Verbale di Verifica del 31/07/2024

Verifica periodica impianti terra BT

MACELLERIA DA MARCO ULIANA MARCO

Impianto installato presso: **VIA MENARE' 149 - CONEGLIANO (TV)**

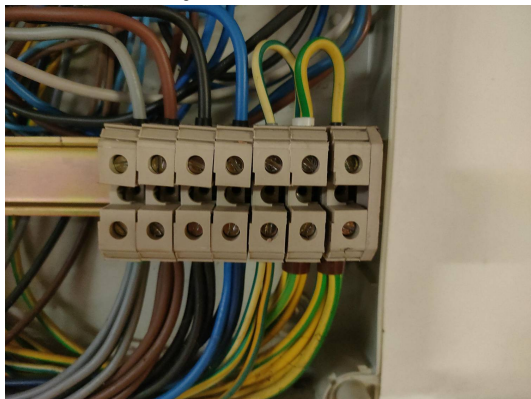
Il nodo sul montante di terra non garantisce la continuità durante il sezionamento di un singolo conduttore

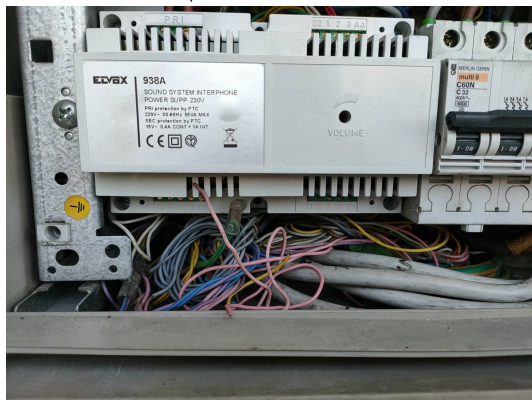
Il cablaggio nel QE non garantisce la separazione dei circuiti SELV dai circuiti a tensione superiore

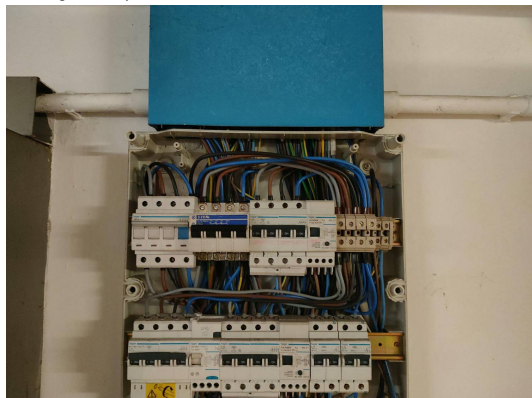
Garantire una protezione delle parti attive con involucri o barriere aventi grado di protezione IPXXB

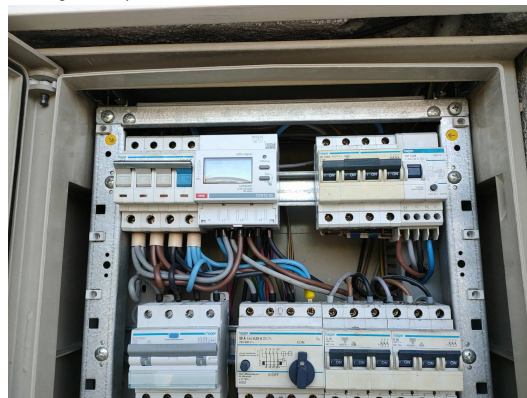
Garantire una protezione delle parti attive con involucri o barriere aventi grado di protezione IPXXB
